JUSTIFICACION ADICION PRESUPUESTAL

El presente documento tiene como propósito justificar la solicitud de adición presupuestal para la finalización del Salón Comunal objeto del contrato de obra pública 394-2023, cuya necesidad surge de garantizar la entrega de un espacio funcional y estéticamente satisfactorio desde el punto de vista arquitectónico. Es fundamental asegurar que el salón cumpla con los estándares de calidad y funcionalidad requeridos para satisfacer las necesidades de la comunidad, mejorando así las condiciones de uso y contribuyendo al bienestar de todos los usuarios del barrio Tunjuelito.

ITEM No 1.09 DESMONTE DE VENTANAS

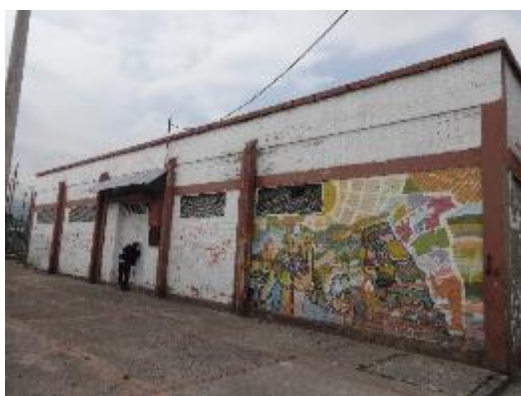
Este ítem hace referencia las ventanas y rejas actuales las cuales presentan un avanzado deterioro, alto de grado de corrosión desprendimiento de elementos soldados por lo que es necesario realizar el cambio de las mismas.
